RÉPONSE D'INTRAGAZ À UNE DEMANDE DE RENSEIGNEMENTS

Origine : Demande de renseignements n° 1

Date : 9 avril 2019

Demandeur : Régie de l'énergie

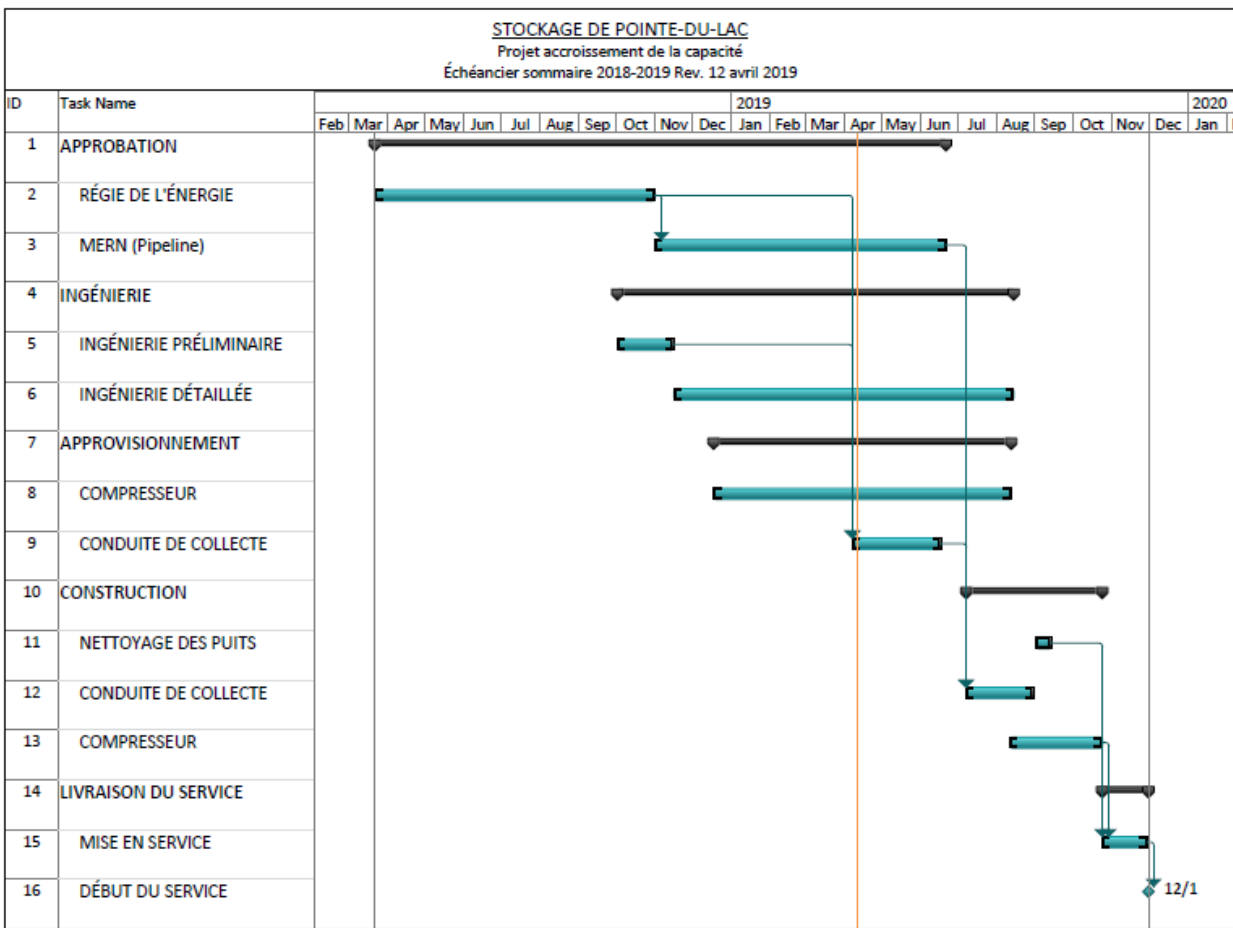
1.1 Veuillez indiquer si l'échéancier du Projet Pointe-du-Lac, tel que présenté à la référence (i), est demeuré le même.

Le cas échéant, veuillez concilier et mettre à jour l'échéancier présenté à la référence (i) en considération de l'échéancier du Projet Conduites de collecte, tel que présenté à la référence (ii). Veuillez élaborer.

L'échéancier du Projet présenté à la référence (i) a été produit en mars 2018 et il a évolué au fil de l'avancement du Projet. L'échéancier des conduites de collecte présenté à la référence (v) a été élaboré en janvier 2019 au meilleur de nos connaissances à ce moment.

L'échéancier du Projet découle d'un processus évolutif et itératif. Lorsqu'Intragaz aura toutes les approbations en main, des dates définitives de début d'activités pourront être fixées. À ce niveau, la principale incertitude découle de la nouvelle autorisation de construction de pipelines qui doit être obtenue du ministère de l'Énergie et des Ressources naturelles (MERN).

Vous trouverez ci-dessous une mise à jour de l'échéancier du Projet de la référence (i) en fonction de l'information présentement disponible. Il est à noter qu'une nouvelle étape a été ajoutée à l'échéancier, soit le besoin d'obtenir une autorisation de construction de pipelines du MERN. Nous désirons souligner que l'échéancier ci-dessous est basé sur l'obtention d'une telle autorisation au plus tard le 21 juin 2019. Il faut préciser à cet égard qu'Intragaz ne peut évidemment présumer du délai dont le MERN aura besoin pour rendre sa décision mais il demeure nécessaire de prévoir un tel délai, bien que basé sur une estimation. Dans ces circonstances, Intragaz considère qu'une décision de la Régie devrait être obtenue d'ici la mi-mai 2019 afin que le MERN puisse disposer d'une période de temps raisonnable pour émettre son autorisation, le cas échéant.

Intragaz réitère que l'échéancier est établi afin de permettre une mise en service du Projet pour le 1^{er} décembre 2019 et souligne que cette date demeure la même malgré les nombreux changements à l'échéancier.
